INTERVENTI DI ADEGUAMENTO DELLA VIABILITÀ LOCALE NELLA PROVINCIA DI PARMA
NELL'AMBITO DEL PROGETTO DENOMINATO "CORRIDOIO PLURIMODALE TIRRENO
BRENNERO - RACCORDO AUTOSTRADALE TRA L'AUTOSTRADA DELLA CISA - FONTEVIVO
(PR) E L'AUTOSTRADA DEL BRENNERO - NOGAROLE ROCCA (VR) - 1° LOTTO

RACCORDO TRA LA CISPADANA E LA S.P. 11 TRATTO DA VIA DEI FILAGNI A ROTATORIA TAV S.P. 11 LOTTO 2

**ELABORATI GENERALI
RELAZIONE GENERALE**

PD.L2.GNR.02

**FIGURA 1-3 – PROFILO DI RAFFRONTO CON LA LIVELLETTA DEL PROGETTO DEFINITIVO APRILE 2014
 TRATTO IN CORRISPONDENZA DEL CAVO GAIFFA**

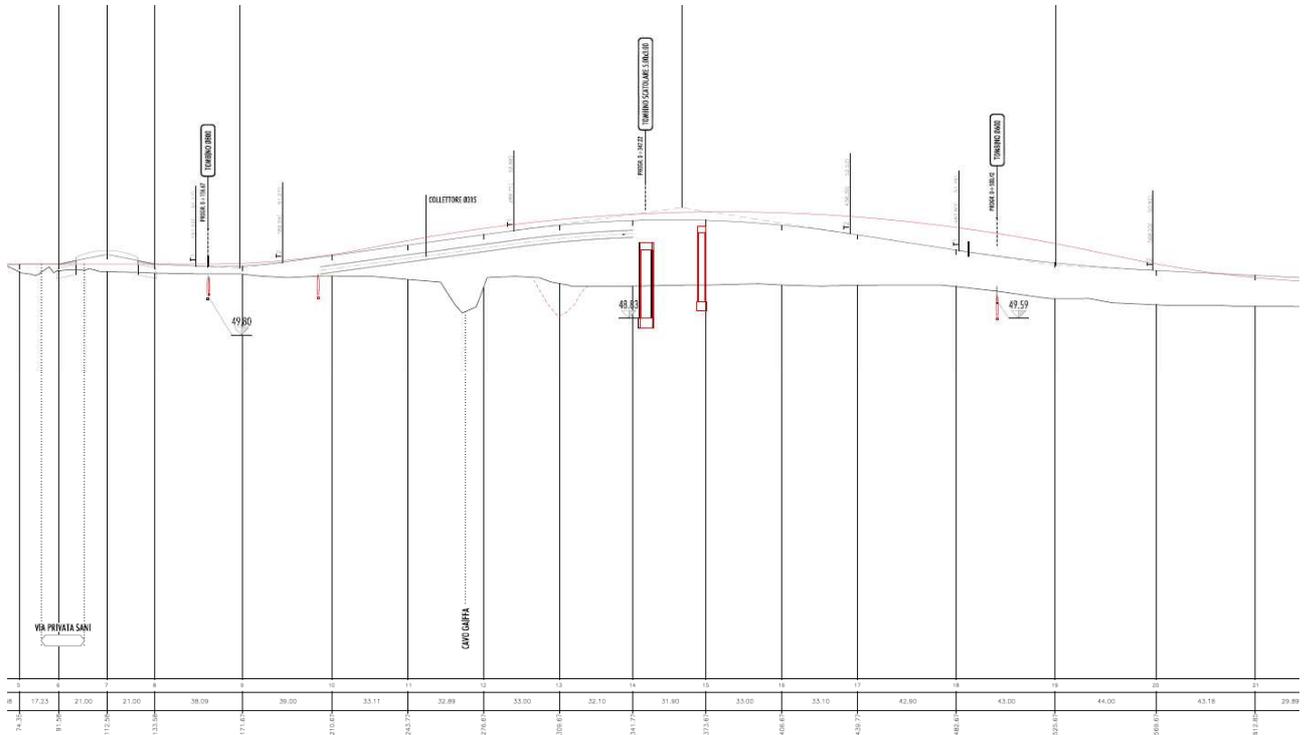
Cod.	OSSERVAZIONE GENERALE	RISPOSTA	RIFERIMENTI
CONSORZIO BONIFICA PARMENSE			
	per il mantenimento in efficienza nel tempo delle opere idrauliche nel loro complesso una volta realizzate, dovrà essere successivamente redatto un piano di manutenzione che ne conservi l'efficienza idraulica.		
5	Nel tratto stradale compreso tra la rotatoria R3 e R4 è auspicabile la realizzazione di una cassa d'espansione in derivazione sul Canale Vecchio per la messa in sicurezza dell'abitato di Fontevivo, pertanto si consiglia la realizzazione di una scatola di dimensioni 4,00x2,00 m che consenta la continuità idraulica della suddetta cassa di laminazione. L'esecuzione dello scatolare ancorché necessaria, non riveste però oggi caratteristica di urgenza in quanto la cassa d'espansione non risulta ancora inserita nelle previsioni degli strumenti urbanistici.	La prescrizione è stata ottemperata. E' stato inserito in corrispondenza della progressiva 1+566.66 uno scatolare 4,00x2,20.	PD.L2.VAR.08.02 - Planimetria di progetto del drenaggio di piattaforma PD.L2.VAR.10.01-02 - Profilo longitudinale di progetto
